FÖRSLAG TILL
 ÄNDRING AV STADSPLANEN FÖR KVARTEREN
 BRASAN, ST. LARS, HANDELSMANNEN
 KYRKOGRÄDET, KYRKOLUNDEN OCH
 MUNKEN M. M. I SIGTUNA
 STOCKHOLMS LÄN

UPPRÄTTAT I JULI 1950

Byggnadsstyrelsens underdåniga utlåtande

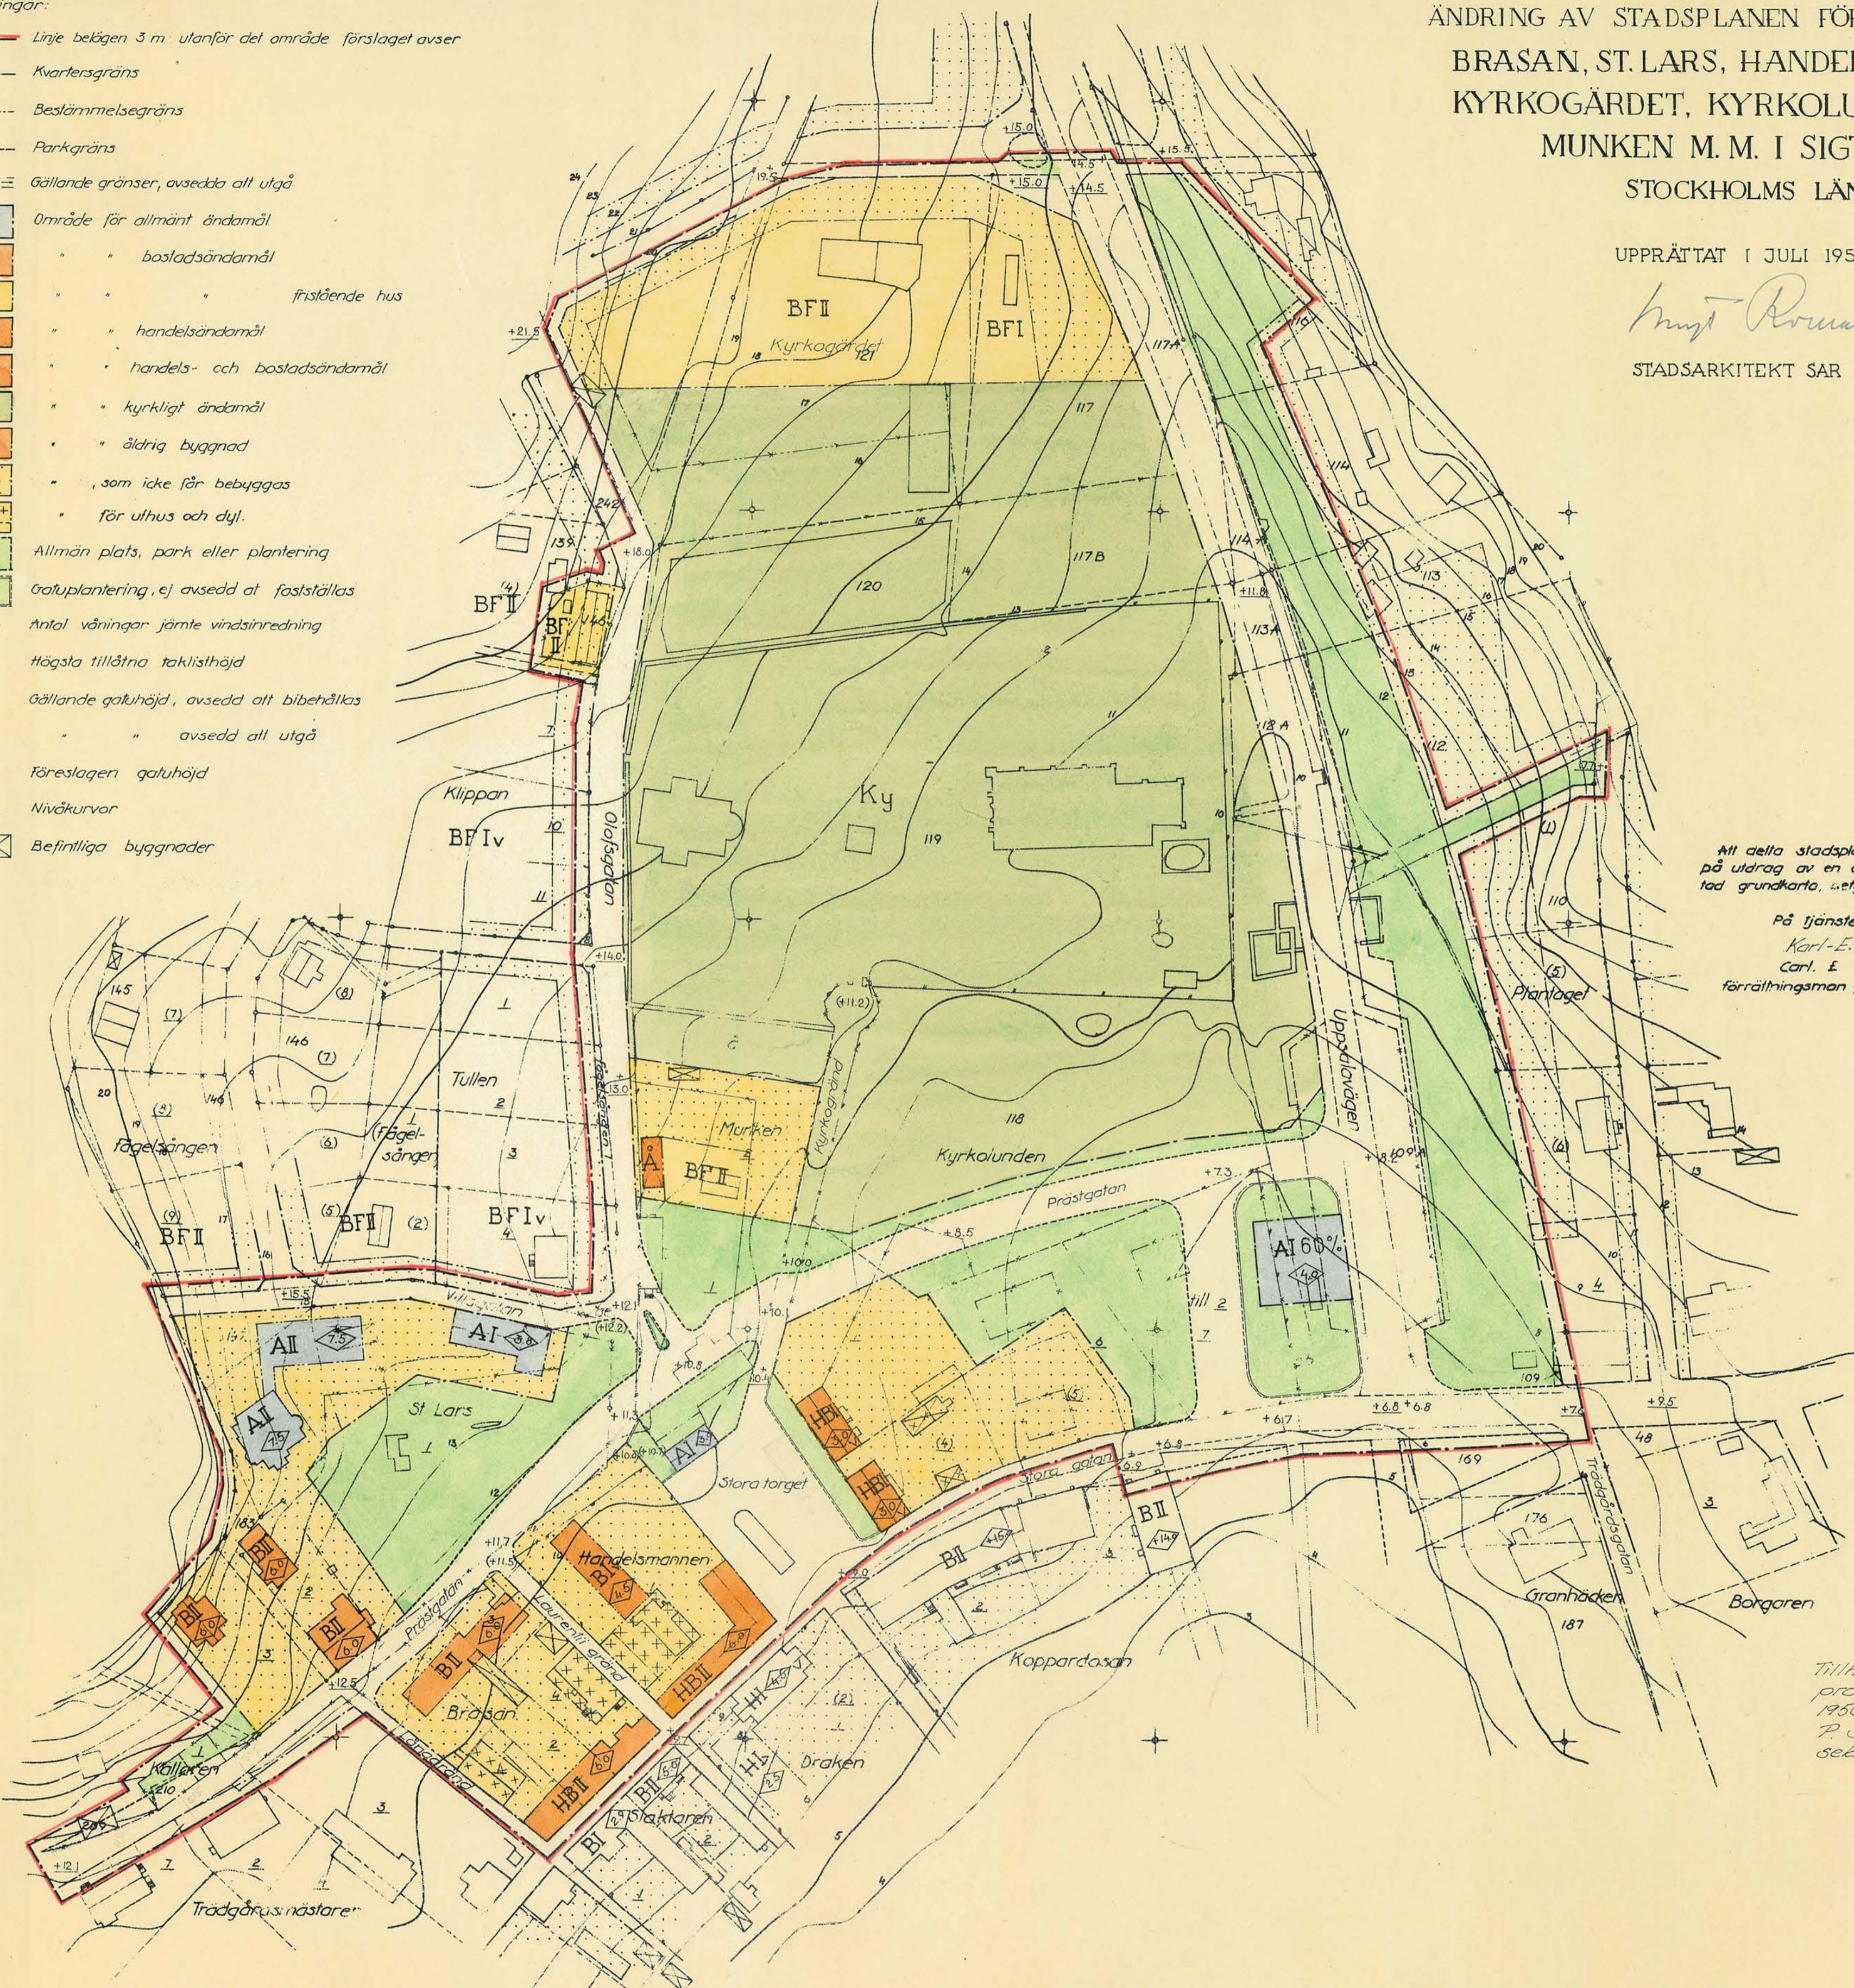
Länsarkitekten har i sitt yttrande den 17 april 1951
franhållit som önskvärdt att den intill rådhuset vid torgets
norra del belägna byggnaden som till följd av Strömgårdens
nya dragning måste rivas, ersattes med en annan byggnad, så
att torgets slutna karaktär bibehålls. Byggnadsstyrelsen an-
ser denna länsarkitektens uppfattning vara värd beaktande och
stadens myndigheter synes lämpligen böra övertaga en sådan
ändring av planen. Då den berörda marken är i stadens ägo och
i stadsplaneförslaget angivits såsom park och då några före-
gripande byggnadsåtgärder sålunda icke behöva befaras, synes
förslaget härvidlag kunna fastställas i föreliggande skick.

Enligt § 1 i stadsplanbestämmelserna skulle på med Å
betecknat område befintlig byggnad få kvarstå, men området ic-
ke få bebyggas, sedan byggnaden nedrivits. Varken av denna be-
stämelse torde inte i högre grad avvika från den man skulle
uppnått, om området i stället punktprickats och undantagits
från bebyggande. Att döma av de upplysningar som lämnats av
stadsarkitekten synes avsikten dock vara att utan förändring
av byggnadens utseende och karaktär medgiva vissa längre gående
nybyggnadsåtgärder än om byggnadsområdet punktprickats. Härvidlag
synes i detta fall intet vara att erinras.

Beträffande de med BT och BTII betecknade områdena sak-
nas i förslaget bestämmelse angående högsta villåtna hushöjd.
Då emellertid förslaget innehåller bestämmelse, som begränsar
möjligheten att uppföra byggnader till mer än en respektive
två våningar och som i sin mån minskar risken att olämpliga

byggnadsbjuder komma till användning, synes erforderlig komplettering i detta avseende kunna vidtagas efter förelagets fastställelse.

Mot förelaget framställda markägareansmärkningar synes på skäl som anförts av stadsarkitekten i protokoll, uppgjorda i juli och den 13 september 1950 samt i yttrande den 17 augusti 1950 icke böra föranleda ändring.

Byggnadsstyrelsen, som vid kändets behandling under hand samrätt med riksantikvarieämbetet, tillstyrker fastställelse av förelaget samt hemställer att stadens myndigheter måtte delgivna vad styrelsen ovan anför.
